SERVICE INFO – INA 0057

Az 532 0433 10 számú vezetőgörgő formaváltozása

Gyártók:	Citroën, Fiat, Peugeot
Modellek:	
Citroën:	Berlingo, Jumpy, Xsara
Fiat:	Scudo
Peugeot:	206, 306, Expert, Partner
Motor:	1.9 D
OE sz.:	
Citroën:	5751.73
Fiat:	9637024080
Peugeot:	5751.73
Cikksz.:	532 0433 10

532 0433 10 számú vezetőgörgő, eddigi kivitel (A) és az új kivitel (B)

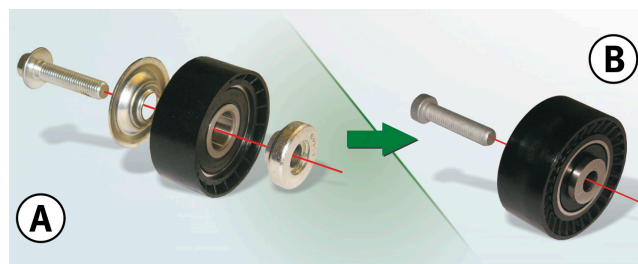
Termékeink állandó továbbfejlesztése keretében módosítottuk az 532 0433 10 cikkszámú vezetőgörgő alakját.

Az új kivitelnél elmarad a korábban mellé csomagolt takarótárcsa és a közdarab (1. ábra, A). Ezeket az elemeket az új változatnál már integrálták (1. ábra, B) és most a vezetőgörgő fix részéi.

Az átmeneti időszakban mindkét típus felváltva előfordulhat. Mindkét változat megfelel a műszaki követelményeknek és azokat korlátlanul fel lehet használni.

Az A és B (lásd ábra) alatti vezetőgörgőket csak a mindenkor mellékelten szállított csavarokkal szabad rögzíteni.

A görgő: M10x45, hatlapfejű peremes csavar
B görgő: M10x45, torx csavar
